DELIBERAZIONE DELLA GIUNTA REGIONALE 7 novembre 2022, n. 1557

[ID_VIP: 7418] D.lgs. 152/2006 e ss. mm. ii. e L.R. 11/2001 e ss. mm. ii. - **Procedimento di VIA di competenza Statale relativo ad un parco agrofotovoltaico da 38,0016 MW, denominato "Celone 01 (Foggia)", da realizzare nel comune di Foggia, Proponente: Green Genius Italy Utility 9 S.r.l. Parere non favorevole della Regione Puglia.**

**OGGETTO: [ID_VIP 7418] - parco agrofotovoltaico da 38,0016 MW, denominato "Celone 01 (Foggia)", da realizzare nel comune di Foggia,.
Istanza di VIA di competenza statale ex art. 23 del D.lgs. n. 152/2006 e ss. mm. ii.
Proponente: Green Genius Italy Utility 9 S.r.l.**

Parere espresso nella seduta del 31/05/2022 - Parere Finale

Figura 13: Interferenza del progetto con la “Struttura antropica e storico culturale”

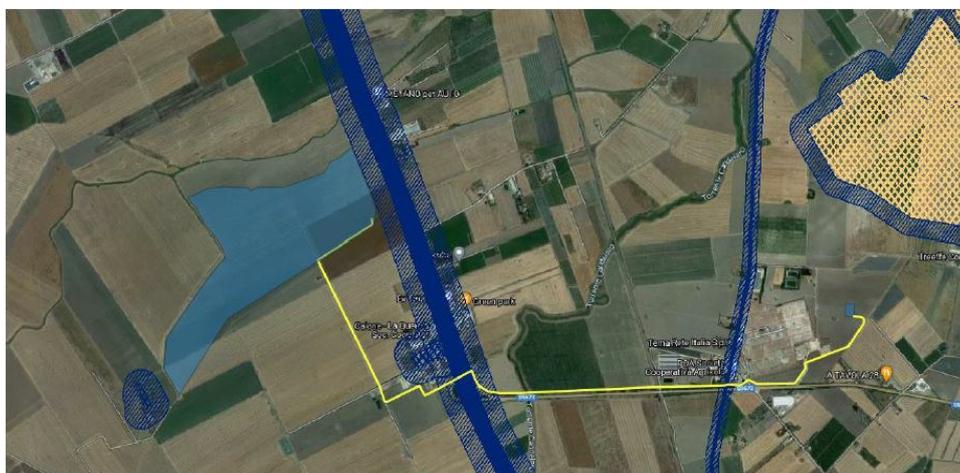
“Le aree appartenenti alla rete dei tratturi” fanno parte del vincolo “Testimonianze della stratificazione insediativa”, che vengono definite nell’art. 76 delle NTA del PPTR come “monumento della storia economica e locale del territorio pugliese interessato dalle migrazioni stagionali degli armenti e testimonianza archeologica di insediamenti di varia epoca”. Tali tratturi sono classificati in “reintegrati” o “non reintegrati” come indicato nella Carta redatta a cura del Commissariato per la reintegra dei Tratturi di Foggia del 1959. Nelle more dell’approvazione del Quadro di assetto regionale di cui alla L.R. n. 4 del 5.2.2013, i piani ed i progetti che interessano le parti di tratturo sottoposte a vincolo ai sensi delle Parti II e III del Codice dovranno acquisire le autorizzazioni previste dagli artt. 21 e 146 dello stesso Codice. A norma dell’art. 7 co 4 della L.R. n. 4 del 5.2.2013, il Quadro di assetto regionale aggiorna le ricognizioni del Piano Paesaggistico Regionale per quanto di competenza.

Nel prosieguo: “La rete dei tratturi, invece, rientra nel vincolo “Area di rispetto delle componenti culturali e insediative” la cui definizione è regolata dall’art. 76 delle NTA del PPTR, le cui misure di salvaguardia e utilizzazione sono dettate dall’art. 82.....omissis definendo al comma a7) realizzazione di gasdotti, elettrodotti, linee telefoniche o elettriche e delle relative opere accessorie

fuori terra (cabine di trasformazione, di pressurizzazione, di conversione, di sezionamento, di manovra ecc.); è fatta eccezione, nelle sole aree prive di qualsiasi viabilità, per le opere elettriche in media e bassa tensione necessarie agli allacciamenti delle forniture di energia elettrica; sono invece ammissibili tutti gli impianti a rete se interrati sotto strada esistente ovvero in attraversamento trasversale utilizzando tecniche non invasive che interessino il percorso più breve possibile”.
